Vermerk zur Frühen Öffentlichkeitsbeteiligung nach § 25, Abs. 3 Verwaltungsverfahrensgesetz Nordrhein-Westfalen (VwVfG NRW)

Maßnahme

Der Landesbetrieb Straßenbau Nordrhein-Westfalen, Regionalniederlassung Vile-Eifel, plant auf dem Stadtgebiet Aachen an der L 231 (Horbacher Straße) zwischen dem nördlichen Ortsausgang Richterich und dem Grenzübergang Locht den Neubau einer Radvorrangroute (RVR) außerhalb der Ortsdurchfahrten Richterich und Horbach. Die zu planende Radvorrangroute in einer Breite von 3,00 m soll außerhalb der vorhandenen Allee angelegt werden.

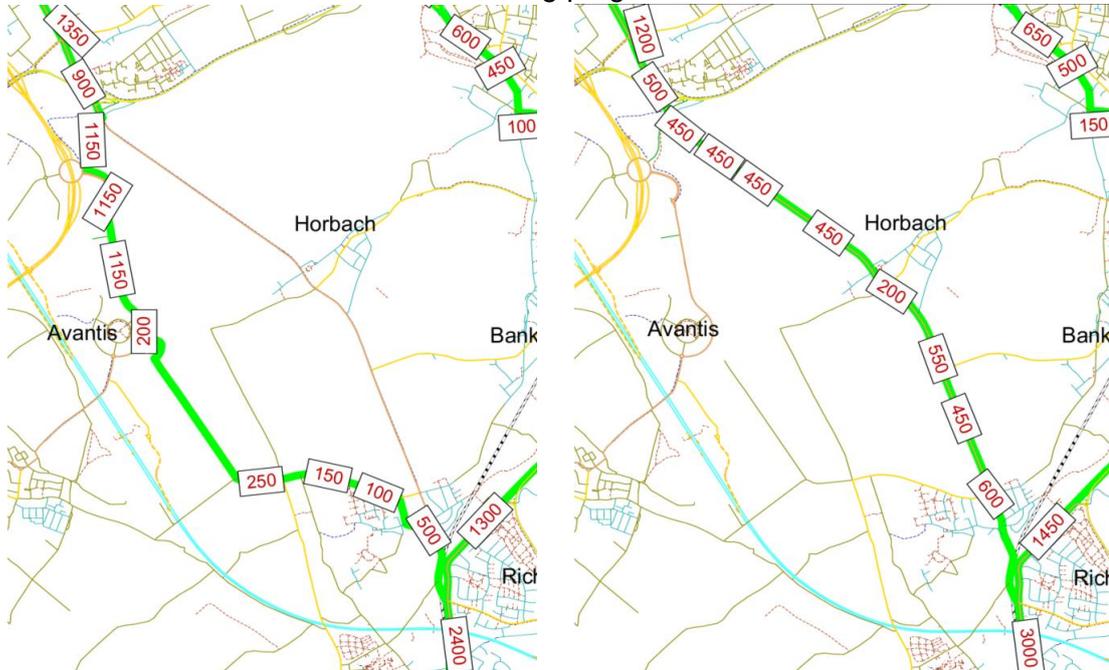
Variantenvergleich:

In der Machbarkeitsstudie zum Radschnellweg Euregio wurde abschließend ein Variantenvergleich zwischen den Varianten A und B durchgeführt, der den Unterlagen der frühen Öffentlichkeitsbeteiligung beigelegt war:

Sowohl die Landwirtschaftskammer wie auch die Naturschutzverbände priorisieren dennoch die Variante A. Die Vorteile der Variante B wird in mehreren Stellungnahmen Privater beschrieben.

Die Variante B hat sich nach erneuter Überprüfung aufgrund der eingegangenen Stellungnahmen zu diesem Thema in dem Vergleich als gewählte Linie bestätigt, da

- die Variante B in der Verbindung (Aachen) - Richterich – Kerkrade Locht ein höheres Radverkehrspotential erschließt (Vergleich „Planfall 1“ mit dem „Planfall 2.1“ aus der

Phase 2 der Bürgerbeteiligung zur Machbarkeitsstudie Radschnellweg Euregio). Für die in Variante A ermittelten Potentiale vom Gewerbegebiet Avantis nach Locht sind primär nicht die Verkehre aus dem Gewerbegebiet maßgebend, sondern die stärkere Nutzung durch Radfahrende aus dem Bereich Bocholtz Richtung Heerlen über Locht. Für das Gewerbegebiet sind aufgrund der vor einigen Jahren geänderten Konzeption (u.a. Zulassung von Unternehmen der Logistik) nicht mehr die hohen Arbeitsplatzzahlen zu erwarten, die bei seiner Entstehung prognostiziert wurden.

Die Variante A erreicht das nach Einführungserschluss zu den H RSV für eine Radvorrangroute erforderliche Mindestpotential deutlich nicht. Der finale Planfall 2 hat das erforderliche Mindestpotential von 500 Radfahrenden für die Variante B nachgewiesen.

- die Variante A das Kriterium „Direktheit“ (Kriterium nach H RSV) zur Linienführung (Umfangfaktor zwischen den durch den Teilabschnitt – hier RS4 bis Grenzübergang Locht – zu verbindenden Schwerpunktzielen nicht höher als 1,15 – hier: 1,17 – gegenüber der kürzest möglichen Verbindung – hier: Variante B) verletzt; Variante A ist demnach zu Umweg-belastet für eine Radvorrangroute.

- die Variante B konsequent die Trennung des Radverkehrs vom Fußverkehr gewährleistet (Kriterium nach H RSV); die Variante A könnte dies nur leisten, wenn ein zusätzlicher Gehweg an den Außerortsstrecken (z.B. Silberpatweg) entsprechend der Machbarkeitsstudie angelegt würde.
